**Fra:** FNF Sør-Trøndelag <sor-trondelag@fnf-nett.no>  
**Sendt:** 11. juli 2016 21:27  
**Til:** Bjugn Postmottak; Hammer Tone; Vingen Kjell  
**Emne:** Fwd: Klage på vedtak om reguleringsplan Fv.710 Bjugn fabrikker – Klakksdalen, planId 162700136  
**Vedlegg:** 11.07.2016 FNF - Klage Bjugn reguleringsplan Fv710 Klakkselva.pdf

### Illustrasjon i planheftet:

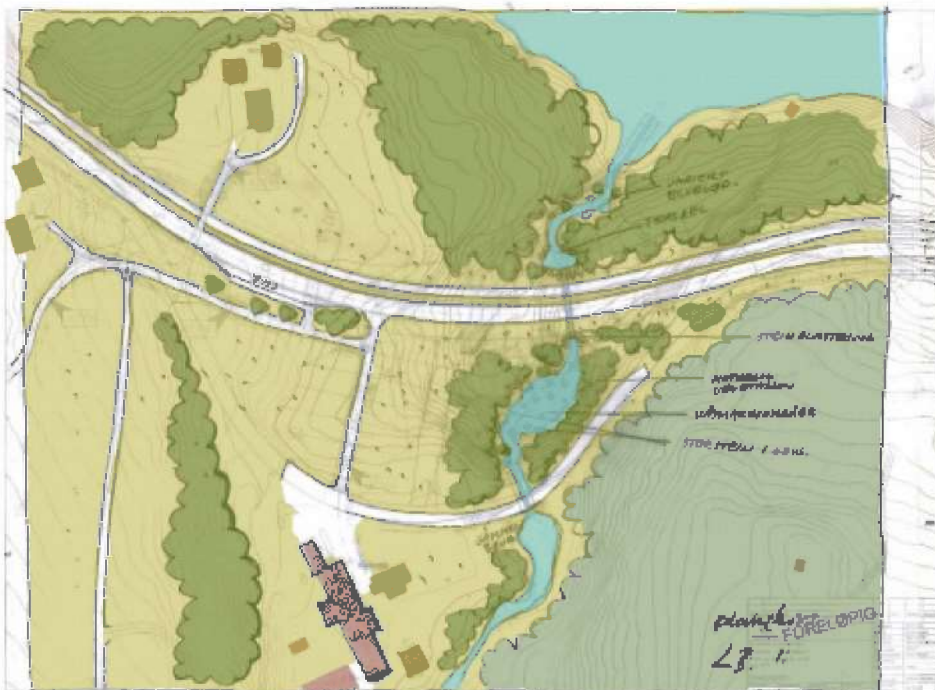
Jeg ser det opereres med to forskjellige illustrasjoner som viser utfyllingen under veien, som vist nedenfor. Hvilken er riktig? Den første viser tilsynelatende mindre konsekvenser for naturen/elven enn den nederste, som gir inntrykk av at elven under hele planområdet skal ligge i rør. Dersom elven skal ligge oppe i dagen i hele planområdet, bortsett fra akkurat under veitraseen, så er konsekvensene mindre enn fryktet. Sikrer man da et jevnt fall til fordel for vandring av fisk og andre vannlevende organismer, så er våre krav langt på vei innfridd.

*På nordsiden av veien får elven et fall på varierer fallet mellom 20 og 30 %.*
